Autorité environnementale

Avis délibéré de l'Autorité environnementale sur la mise au gabarit européen de l'Oise (MAGEO) entre Compiègne et Creil (60)

n°Ae : 2017-51

Figure 3 : Principe d'aménagement du site d'écrêtement de crues de Verneuil-en-Halatte

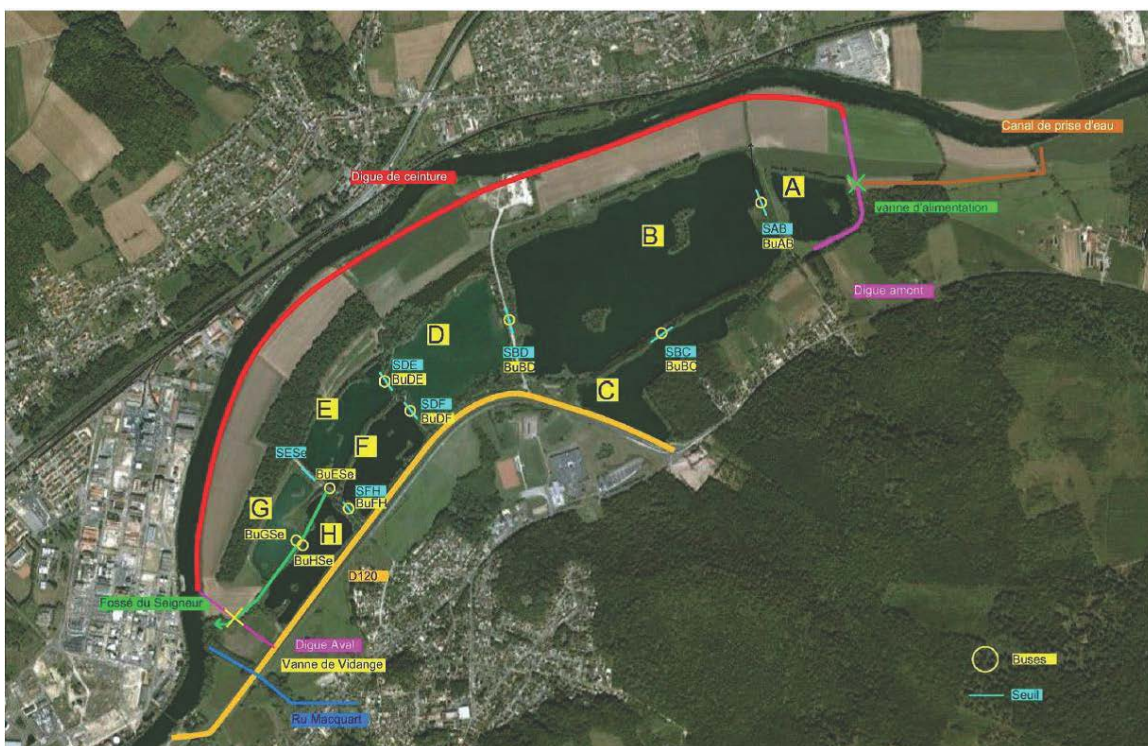
L'énoncé du volume utile de stockage sur ce site est peu homogène au fil du dossier. Ainsi, l'analyse des impacts indique un volume de stockage de l'ordre de 3 500 000 m³ à 3 900 000 m³

selon le type de crues, alors que l'analyse des variantes du choix du site (voir partie § 2.1 de cet avis) indique un volume potentiel de 800 000 m³. Il conviendrait d'expliciter cette différence¹⁹.
